工程指示 / 要求簡箋(E.I.)

工程指示編號：EI / 3495 / 21

工程名稱：青衣明翹匯

工程項目：後裝百葉窗型材（地盤補百葉 A76）

名稱	百葉組裝圖	制圖	吳禕瑜	2021.01.14	修改	
材料	詳見加工圖	復核			日期	
顏色	UCT534193SC-3 3COAT-深灰	批准			圖號	2/(A76/UG)

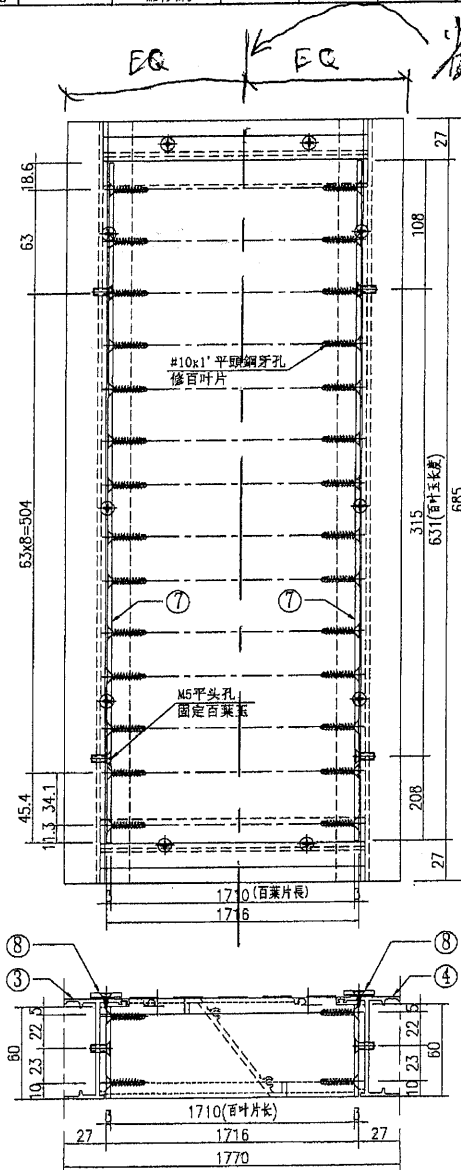
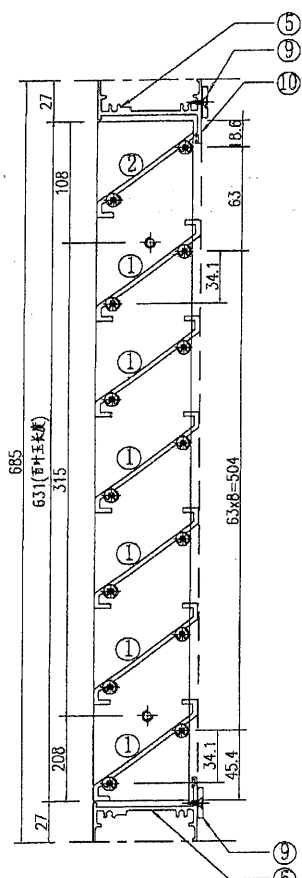
根據地盤指示，請按附件圖紙加工。送地盤。

補一幅百葉玉, 不用補四邊框
